House Check VZW - Erkend keuringsorganisme
BTW BE0681.840.318
Marktplein 1/3, 1740 Ternat
Tel: 02 582 62 32
Email: info@housecheck.be

Controlebezoek – Periodiek [Hfst 6.5]

Verslagnummer: 12/30052023/23649/1/1

Kouter 29, 9800, Deinze (België)

Eendradsschema en situatieplan

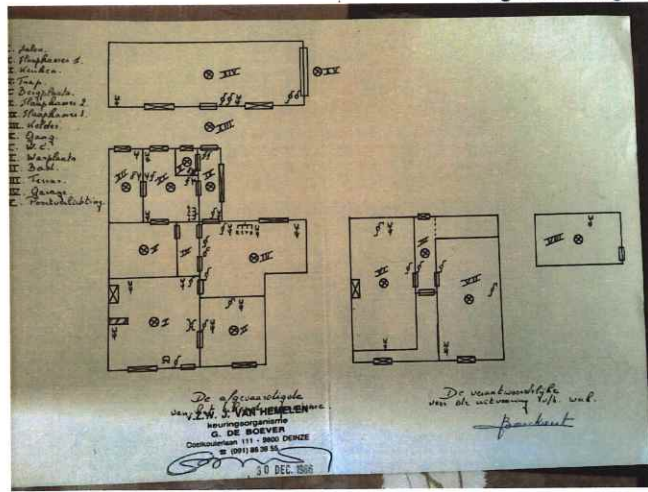
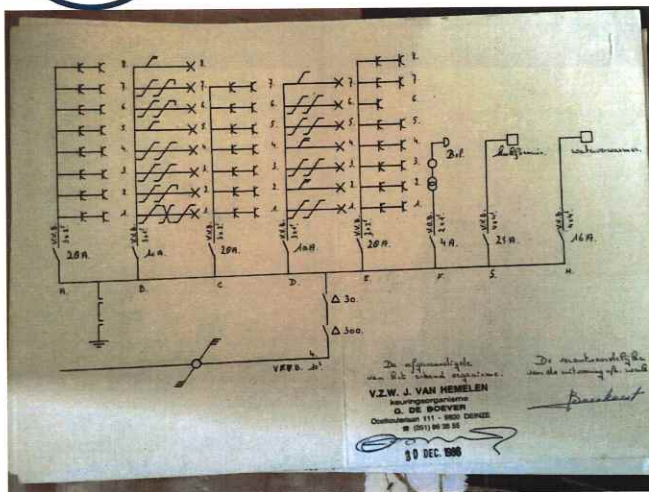
- De aardingsonderbreker is niet conform of afwezig. – oAfd 5.4.3.5
- het eendraadsschema en situatieplan zijn niet conform. – oAfd 3.1.2.1– 3.1.2.3
- Geleiders van het type VOB zijn niet in een buis geplaatst en/of zoals het zou moeten. – oAfd 5.2.9.3

- De schema's zijn niet aanwezig of niet correct. Wij kunnen niet uitsluiten dat er geen nieuwe inbreuken zullen zijn bij het voorleggen van de (nieuwe) schema's.
- We raden aan de dienstspanning aan te duiden op het elektrisch bord.
